**Conseil économique et social**

Commission économique pour l'Europe**Comité des transports intérieurs****Forum mondial de l'harmonisation
des Règlements concernant les véhicules****Groupe de travail de l'éclairage et de la signalisation lumineuse****Soixante-huitième session**

**Règlement n° 48 (Installation des dispositifs d'éclairage
et de signalisation lumineuse): Proposition d'amendements
à la série 05 d'amendements****Proposition de complément 3 à la série 05 d'amendements
au Règlement n° 48 (Installation des dispositifs d'éclairage
et de signalisation lumineuse)****Communication de l'expert de la Pologne***

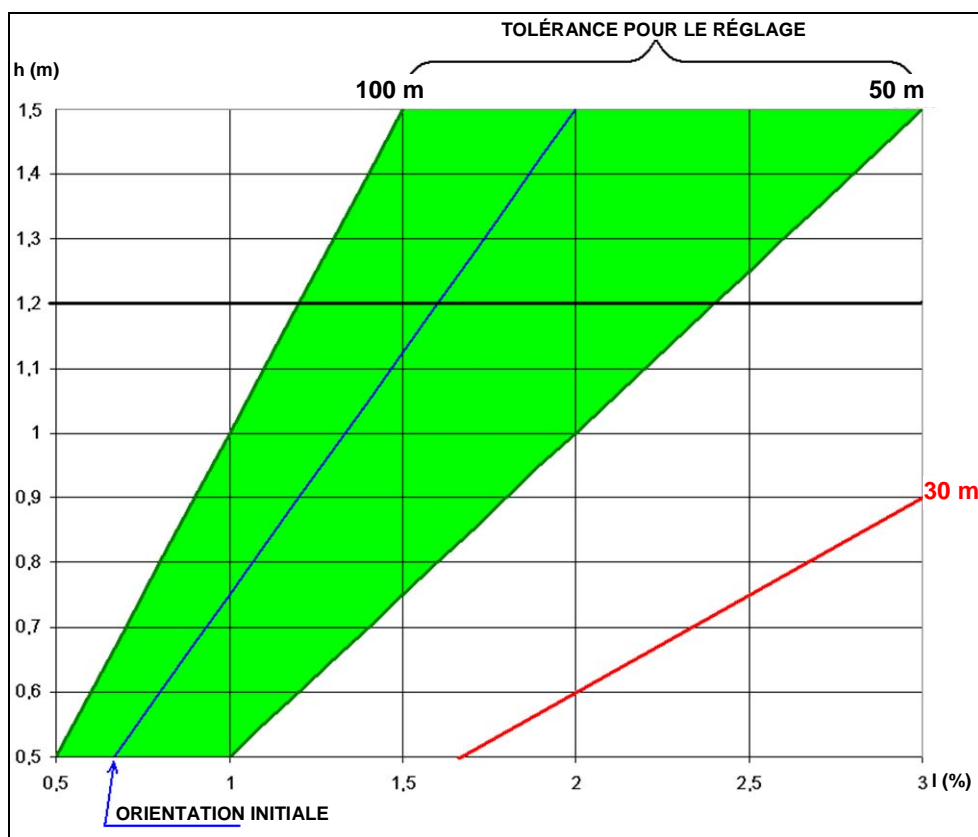
«6.2.6.1.2 Selon la hauteur en mètres (h) de l'axe de référence du faisceau du feu de croisement, l'inclinaison verticale de la ligne de coupure du faisceau de croisement (dans la direction de l'axe de référence), mesurée sur le véhicule à vide, avec une précision de 0,1 %, doit avoir la valeur de l'orientation initiale pour laquelle la partie horizontale de la ligne de coupure traverse la surface d'une route horizontale plate à une distance de 75 m du projecteur.

Les limites de calage, dans toutes les conditions statiques définies à l'annexe 5, doivent être telles que la distance à laquelle la partie verticale de la ligne de coupure traverse la surface de la route se maintient entre [50 m] et [100 m], les imprécisions du calage étant prises en compte.

La distance à laquelle la partie verticale de la ligne de coupure traverse la surface de la route peut être inférieure, sans toutefois passer en deçà de [25 m], à condition qu'une note placée dans le véhicule à un endroit aisément visible du conducteur indique la distance de visibilité la plus courte, de la manière suivante par exemple: "POUR UNE UTILISATION SANS DANGER DES FEUX DE CROISEMENT DU VÉHICULE DE NUIT SUR UNE ROUTE RECTILIGNE, DANS LES CONDITIONS DE MAINTENANCE DES PROJECTEURS PRESCRITES DANS LA NOTICE D'UTILISATION DU VÉHICULE, LA DISTANCE DE VISIBILITÉ EST LIMITÉE À ... m". ~~{CE QUI CORRESPOND À UNE VITESSE MAXIMALE DE ... km/h}~~".

$h < 0,8$

Limites: ~~entre 0,5 % et 2,5 %~~

Orientation initiale: ~~entre 1,0 % et 1,5 %~~

$0,8 < h < 1,0$

Limites: ~~entre 0,5 % et 2,5 %~~

Orientation initiale: ~~entre 1,0 % et 1,5 %~~

Limites: ~~entre 1,0 % et 3,0 %~~

~~Orientation initiale: entre 1,5 % et 2,0 %~~

~~La demande d'homologation de type du véhicule doit, dans ce cas, indiquer laquelle des deux variantes est utilisée.~~

~~$h > 1,0$~~

~~Limites: entre 1,0 % et 3,0 %~~

~~Orientation initiale: entre 1,5 % et 2,0 %~~

Le diagramme ci-dessous illustre ces limites et valeurs d'orientation initiale.
